Tischvorlage Nr.: 0463/2016-2021

Satzungsänderung und Neuabgrenzung des geschützten Landschaftsbestandteils "Gehölz zwischen Wiesenstraße und Am Föhrenhof"; Beratung und Beschluss über die Stellungnahmen der öffentlichen Auslegung, der Beteiligung der Behörden sowie Naturschutzvereinigungen und Satzungsbeschluss

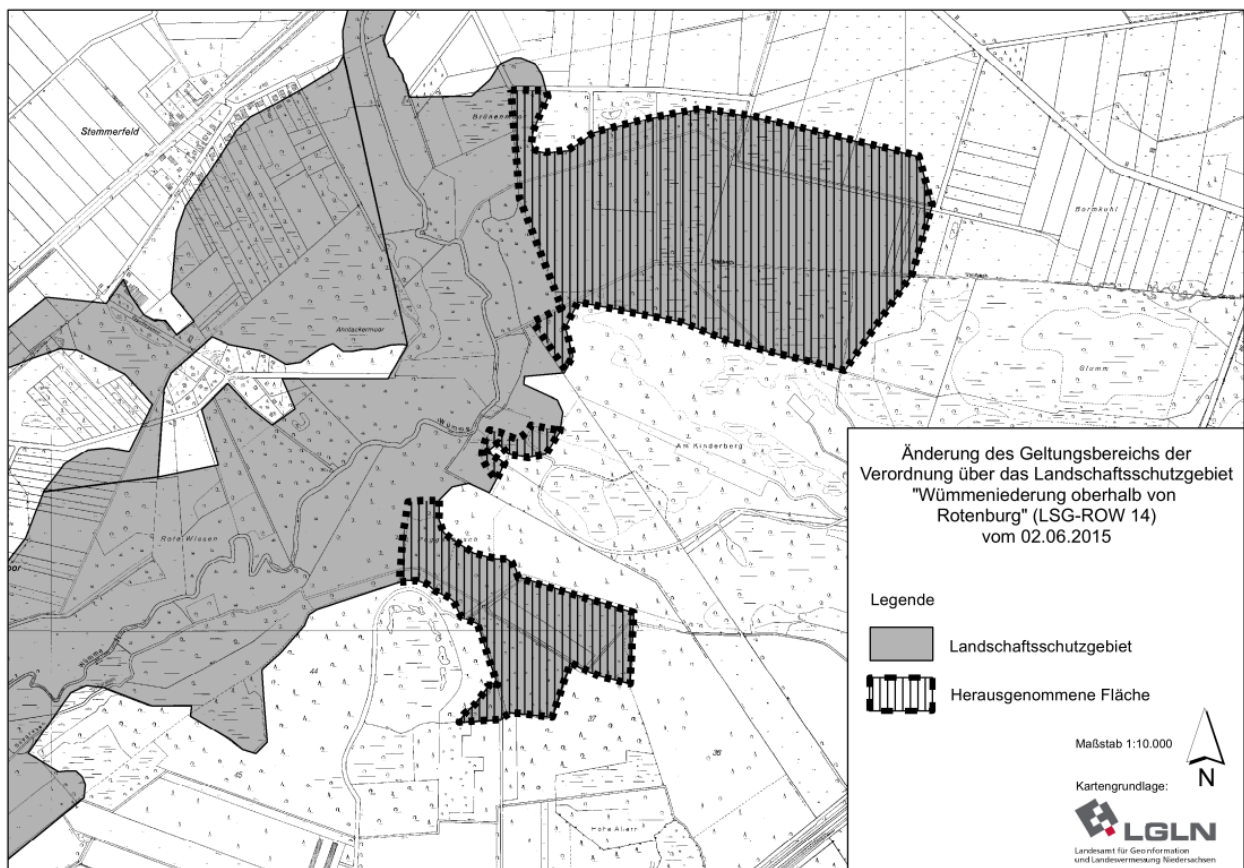
Allerdings würde die zeichnerische Darstellung des Flurstücks 20/20, wie im Entwurf vorgelegt, mit der Beschriftung „Neuabgrenzung“ bei einer Veröffentlichung in dieser Form dazu führen, dass der Schutz der übrigen flächigen Bereiche des LB-ROW 9 aufgehoben würde oder zumindest rechtlich äußerst zweifelhaft würde. Es handelt sich ja gar nicht um eine Neuabgrenzung (d.h. komplette Neuziehung der Grenzen des Gesamtgebiets, ggf. Hinzunahme von Erweiterungsflächen), sondern nur um die Herausnahme eines Teilbereichs. Die Detailkarte ist daher in eindeutiger Weise so zu kennzeichnen, dass aus ihr die bisherige Grenze und die neue Grenze des geschützten Landschaftsbestandteils sowie die herausgenommene Fläche hervorgehen. Der „Anschluss“ an den nicht-geänderten Teil des geschützten Landschaftsbestandteils muss dabei ersichtlich sein. Ein Beispiel, wie ich dies üblicherweise handhabe, füge ich als Anlage bei.

Ich rege an, die Darstellung der eingemessenen Bäume als zusätzliche Anlage in vergrößerter

Form beizugeben, damit man die Baumart und den Durchmesser auch wirklich lesen kann (ist derzeit nicht der Fall).

Die rechtlich positive Einordnung der Satzung wird zur Kenntnis genommen. Der Hinweis und die Empfehlung zur zeichnerischen Darstellung des räumlichen Umgriffs des Schutzgebietes wird nachgekommen. Eine überarbeitete Karte, die das vorhandene Schutzgebiet sowie die Neuabgrenzung mit der Darstellung der herausgenommenen Teile zeigen, ist in den Anlagen zu dieser Vorlage beigefügt und wird Bestandteil der Satzung. Da die überarbeitete Karte eine Klarstellung der vorhandenen Situation ist, ist die Änderung redaktioneller Art und führt zu keiner weiteren Auslegung.

Der Empfehlung, die Darstellung der eingemessenen Bäume in vergrößerter Form beizulegen, um die Baumart und den Durchmesser lesbar zu machen, wird nicht nachgekommen, da diese Informationen Momentaufnahmen sind, die einem ständigen Wandel unterliegen. Die Darstellung ist kein verbindlicher Teil der Satzung und dient lediglich als Begründung zur Neuabgrenzung. Von einer Überarbeitung wird daher abgesehen.
